**DÉDOUBLEMENT DE L'AUTOROUTE A-9
AU DROIT DE MONTPELLIER**

*Enquête Publique préalable à
l'autorisation requise au titre du Code
de l'Environnement (eaux et milieux
aquatiques)*

**RAPPORT, CONCLUSIONS et
AVIS de la COMMISSION D'ENQUETE**

Ruisseau la Jasse
Etat projet-Les impacts sur les niveaux
d'eau pour la crue centennale
 Echelle: 1/3000 ème

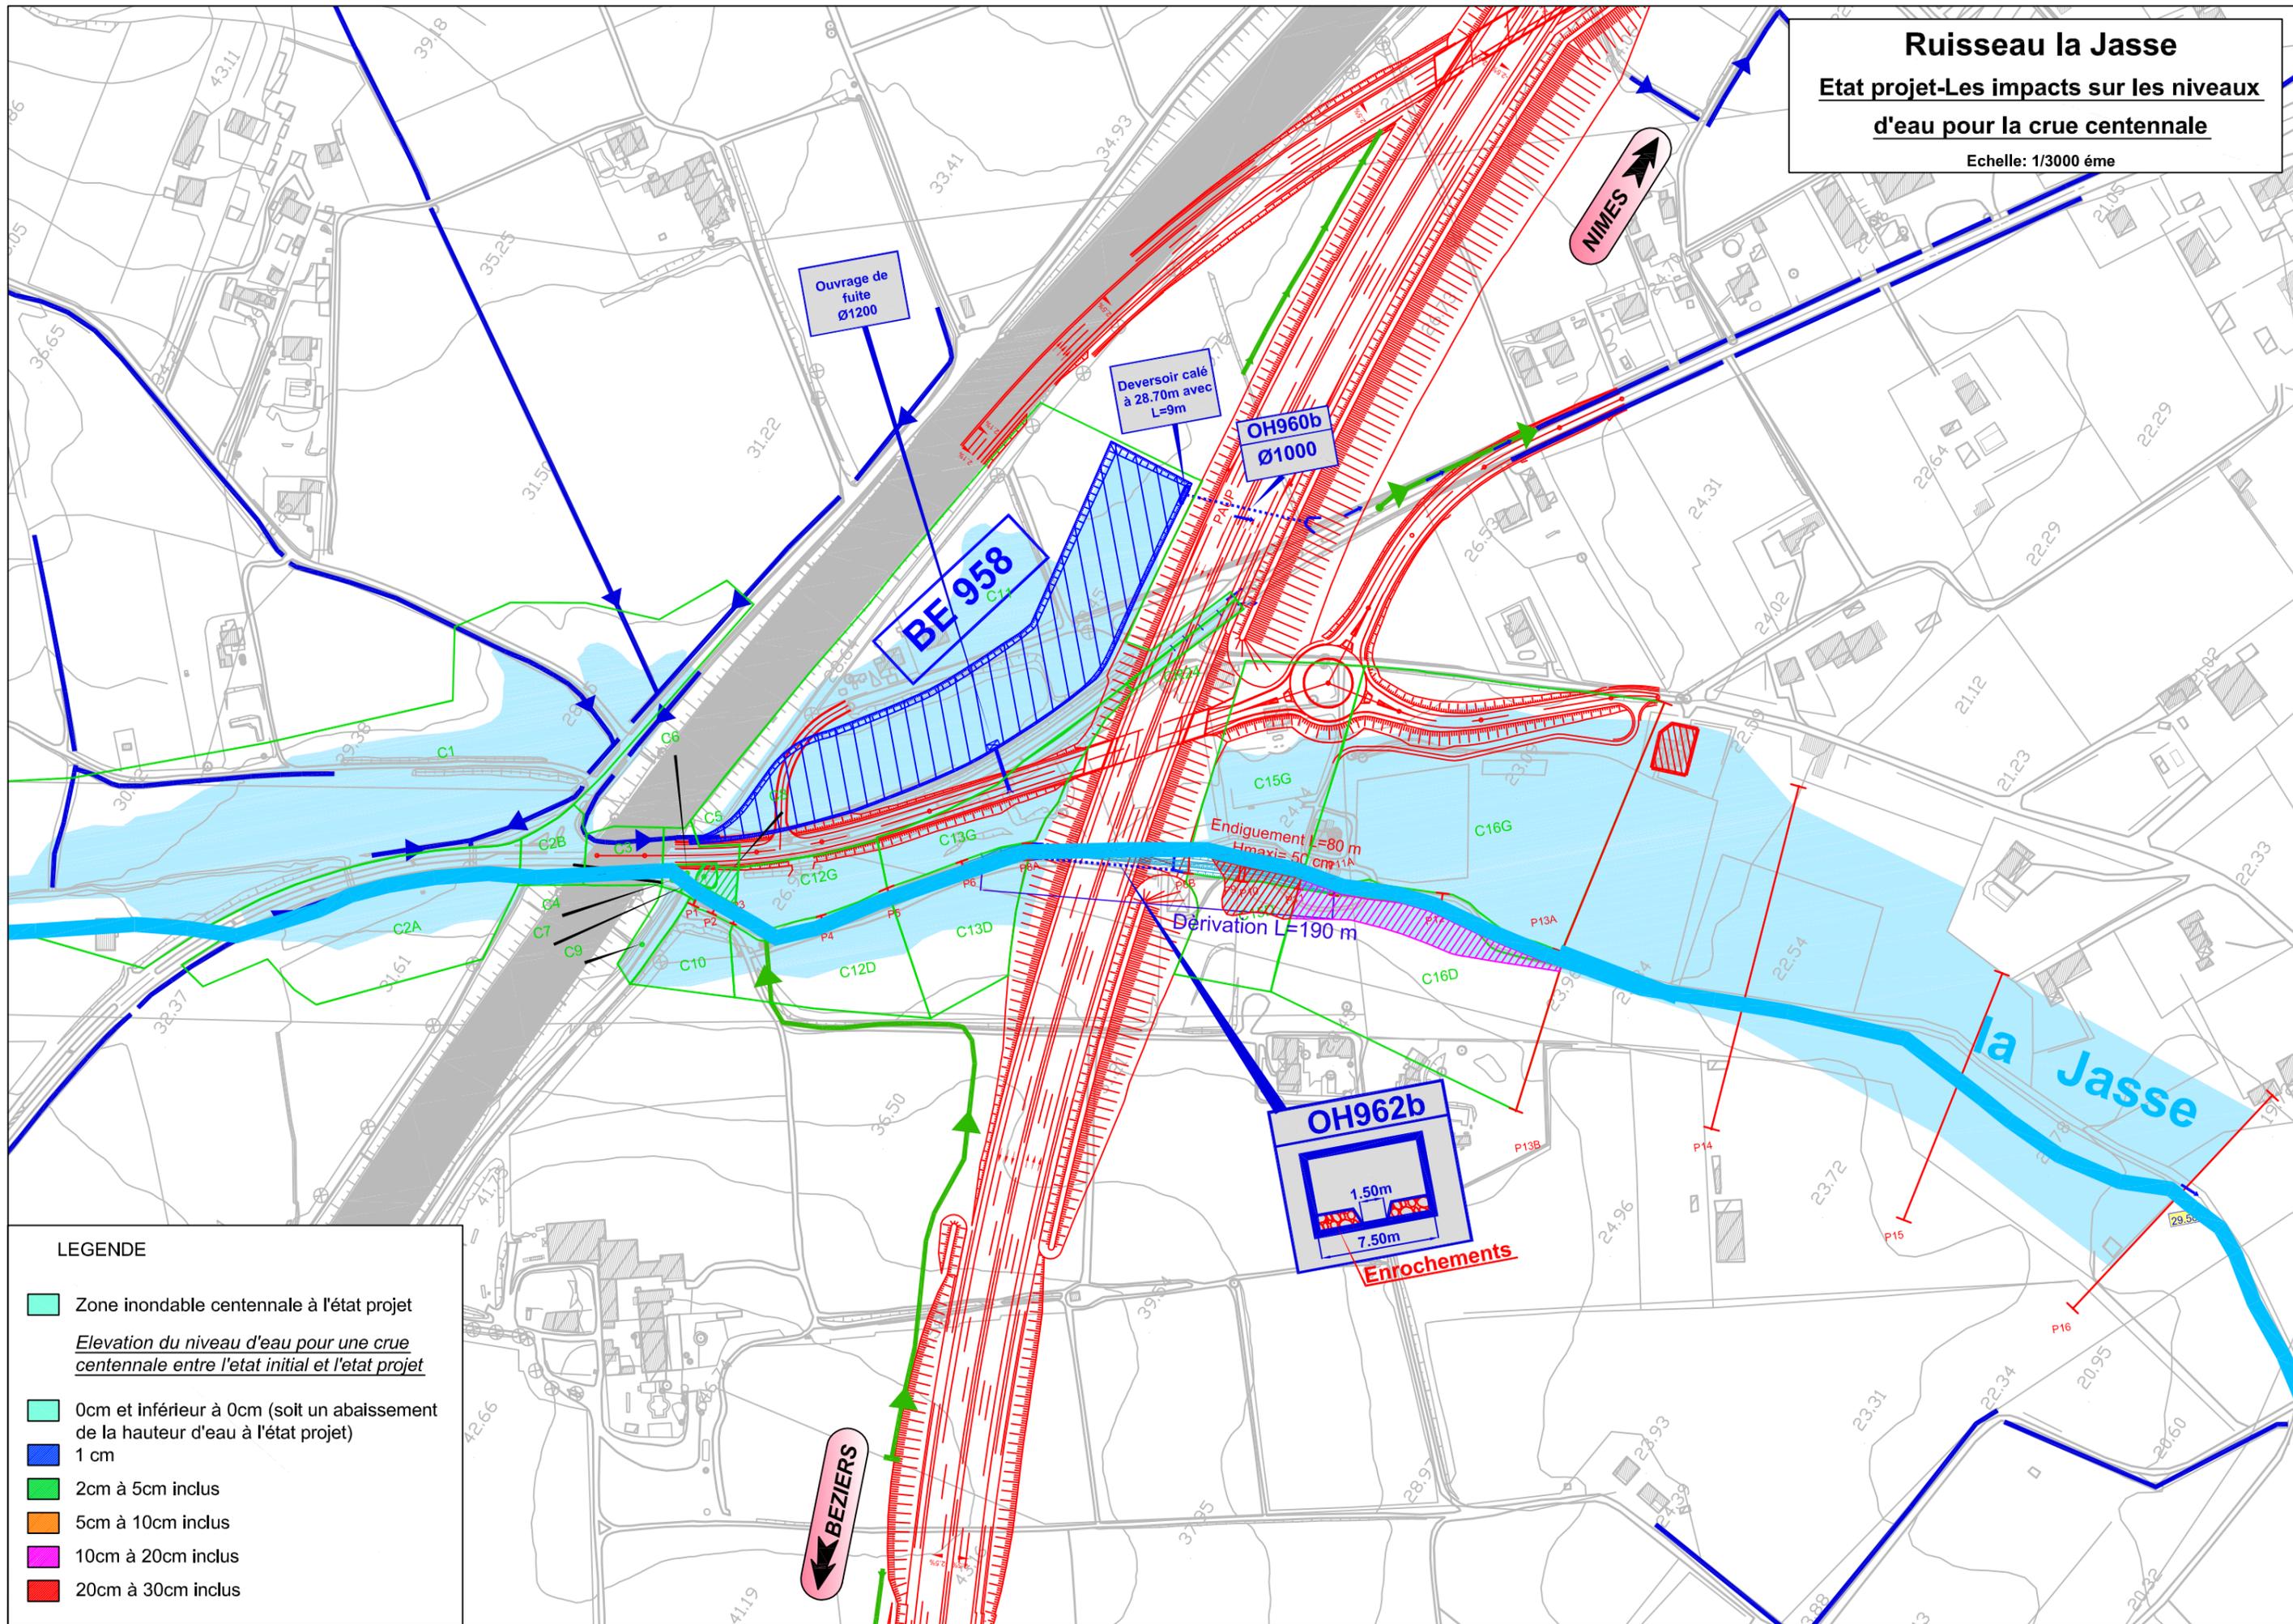
Les représentants de la Mairie de Mauguio nous ont fait part d'un remblai récent en rive gauche de la Jasse, en zone inondable et en amont de l'autoroute A9 actuelle (voir photos et plans).

Réponse du maître d'ouvrage : Le bassin BE958 est en réalité une mesure correctrice permettant de ne pas aggraver les écoulements du lit mineur de la Jasse en aval immédiat de la future A9b le long de la propriété de Mme Sabardu par rapport à la situation actuelle. Il a pour objectif de compenser les modifications de répartition des débordements de la Jasse au droit du projet du fait du rétablissement en place et de biais de la RD24. Il ne s'agit donc pas classiquement d'un bassin écrêteur de crue permettant de limiter les débits en aval par rapport à l'état actuel. Son déplacement éventuel en amont de la RD24 ne changerait rien à la problématique hydraulique aval. A ce stade, il n'est donc pas prévu de modifier son emplacement.

Ruisseau la Salaison
Etat projet-Les impacts sur les niveaux
d'eau pour la crue centennale
 Echelle: 1/5000 ème

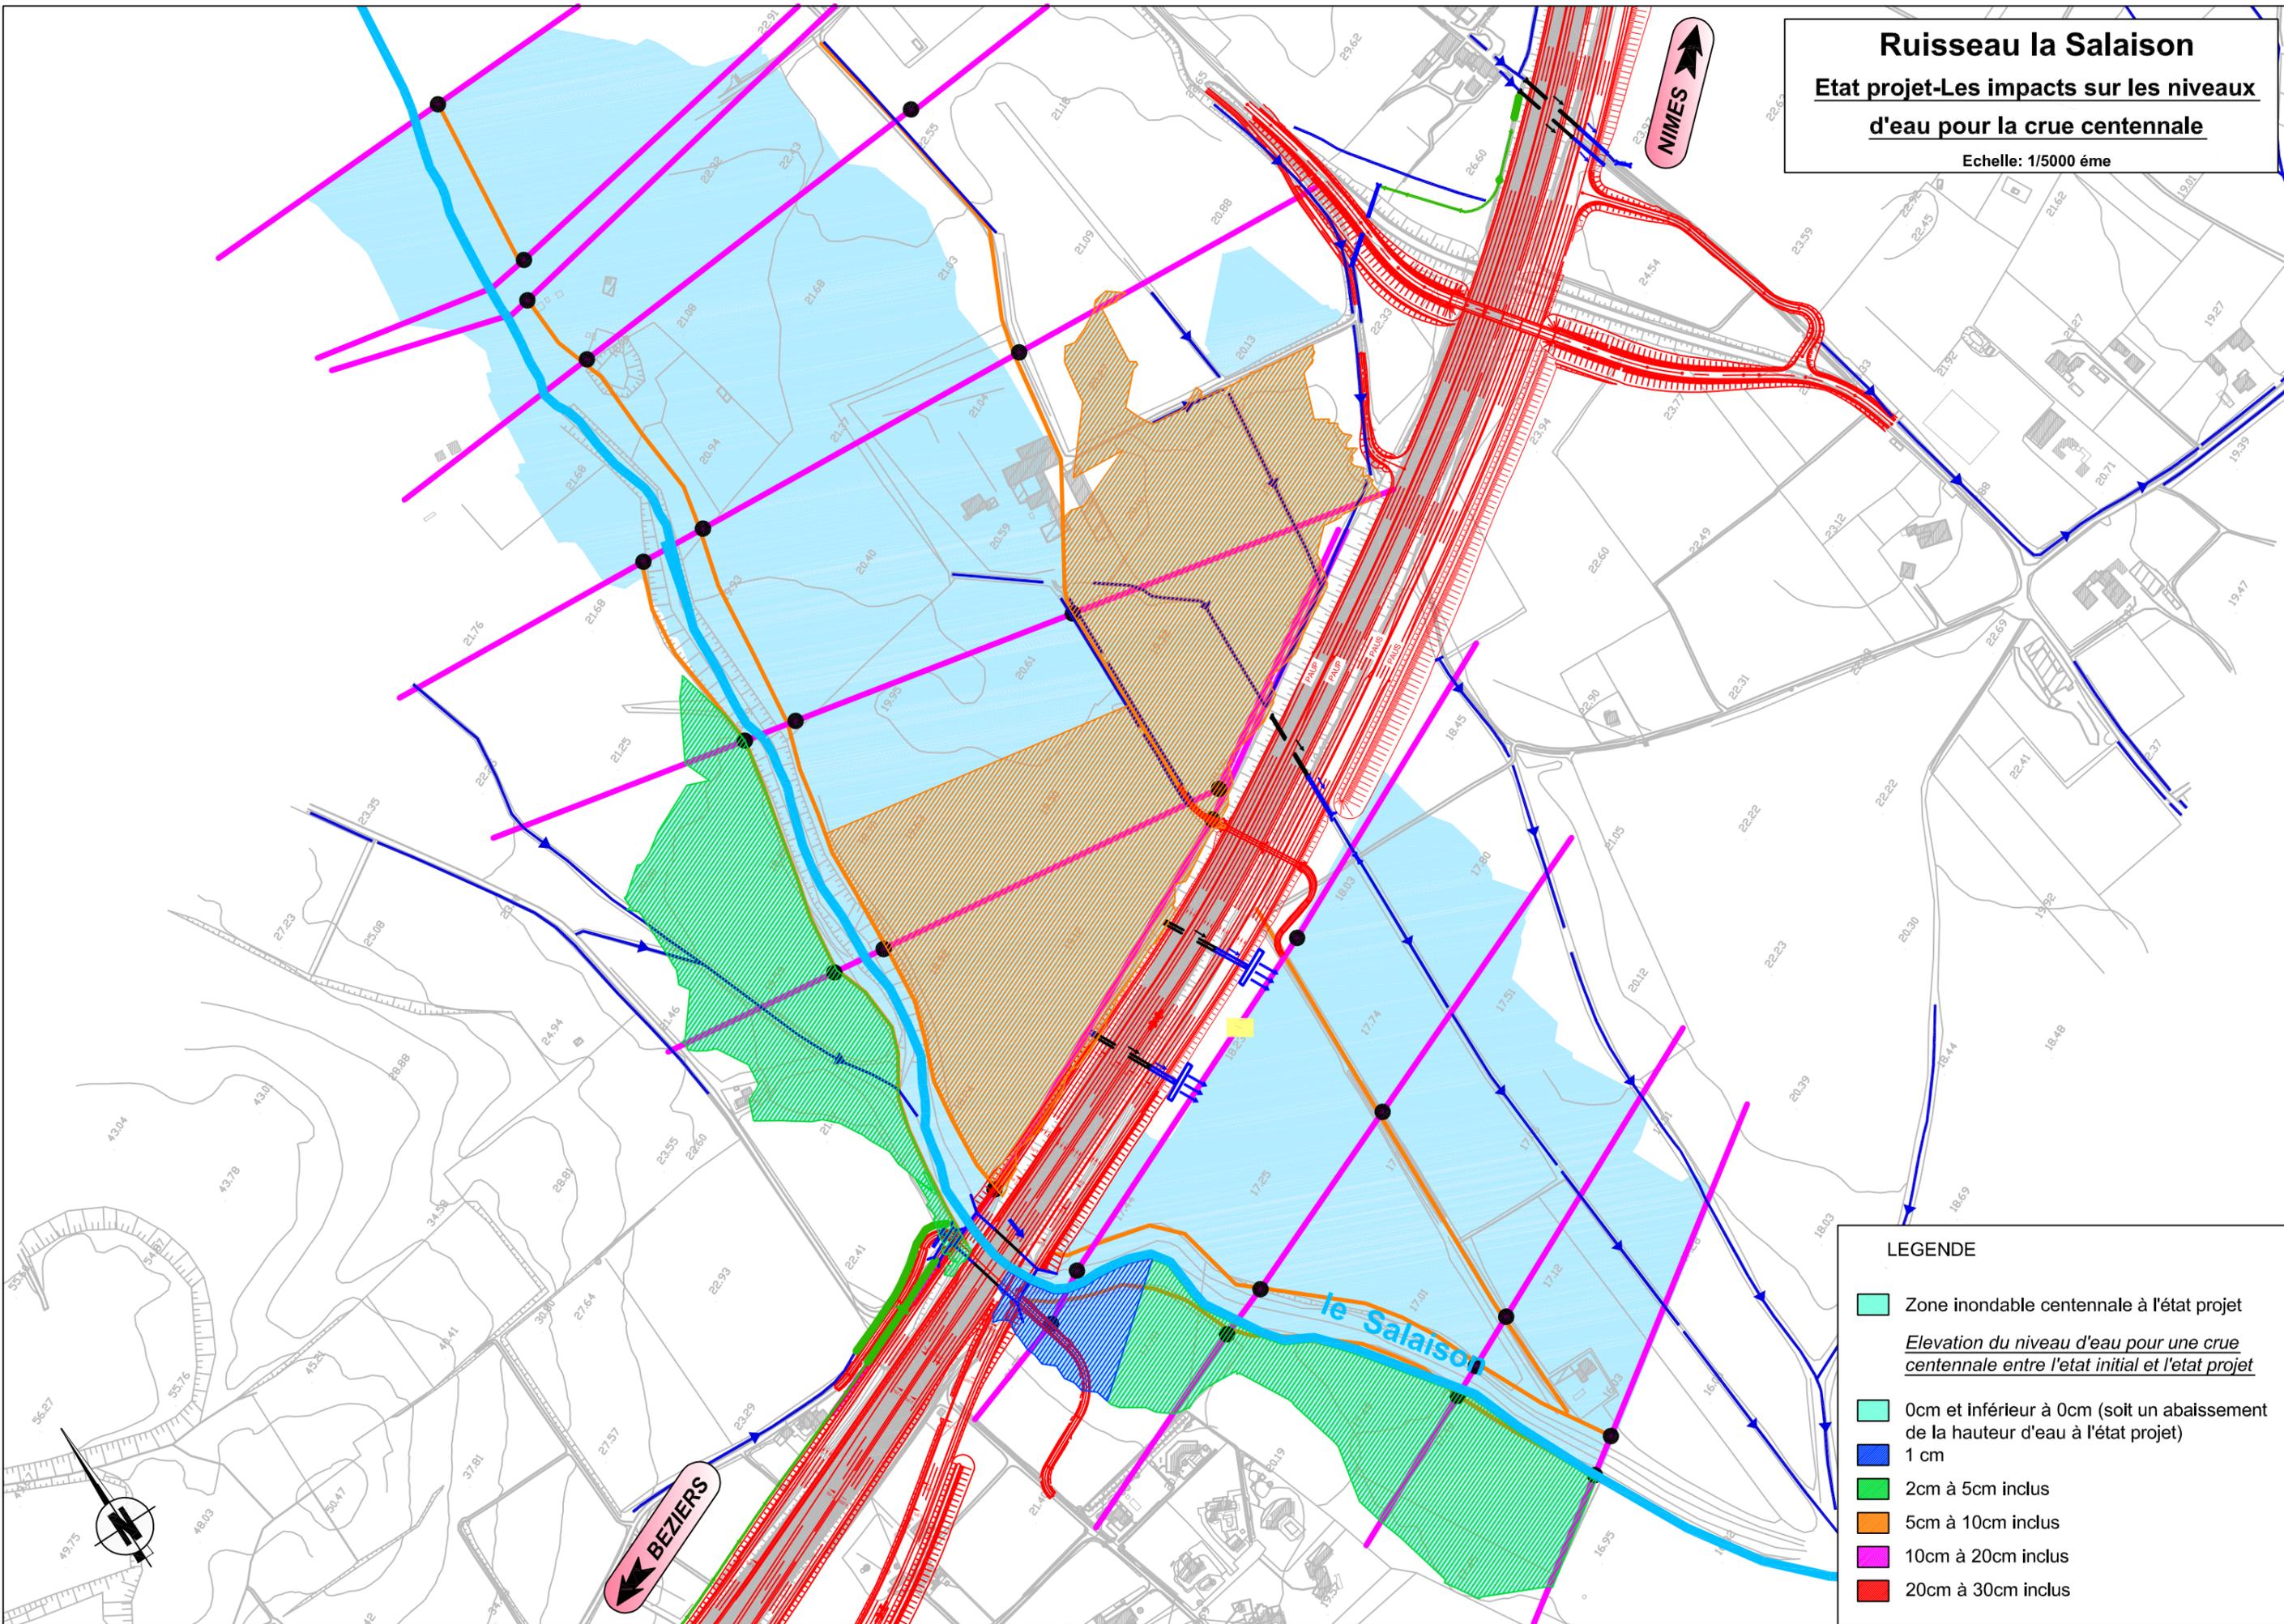
Analyse et commentaires de la commission d'enquête :						
<p><i>L'emprise de la zone inondable du Salaison est très étendue, notamment en amont et en aval du projet, (voir Plan de prévention du Risque Inondation de la commune de Saint Aunés) En amont et surtout en aval du projet, la zone inondable s'étire sur un linéaire très important, toute intervention dans le lit mineur, notamment par creusement, pourrait avoir des conséquences</i></p>

Réponse du maître d'ouvrage :						
<p>Le projet de déplacement de l'A9 n'a pas pour objectif d'améliorer les écoulements du Salaison mais doit seulement garantir une non aggravation par rapport à la situation actuelle. L'entretien des berges du Salaison n'incombe pas à la société ASF lorsque celle-ci n'est pas propriétaire mais bien aux propriétaires des berges. Au droit du franchissement du Salaison, le projet prévoit un élargissement de l'ouvrage existant en amont et en aval en conservant un gabarit identique. Les travaux d'élargissement seront accompagnés du réaménagement du linéaire de ripisylve impacté lors de la phase chantier afin de garantir une continuité de celle-ci. Par ailleurs, le Salaison présentant des enjeux environnementaux importants, le projet prévoit de préserver au maximum le lit mineur du cours d'eau, aucun creusement n'est prévu.</p> <p>Il est important de noter que toute modification du lit du cours d'eau (creusement) engendrerait des conséquences sur les écoulements ainsi que sur le transport solide et la morphologie de celui-ci (profil en long). De ce fait ASF ne peut s'engager à modifier le lit comme demandé.</p> <p>En revanche, une consolidation et un nettoyage des berges pourront effectivement être réalisés mais uniquement dans l'emprise des travaux</p>
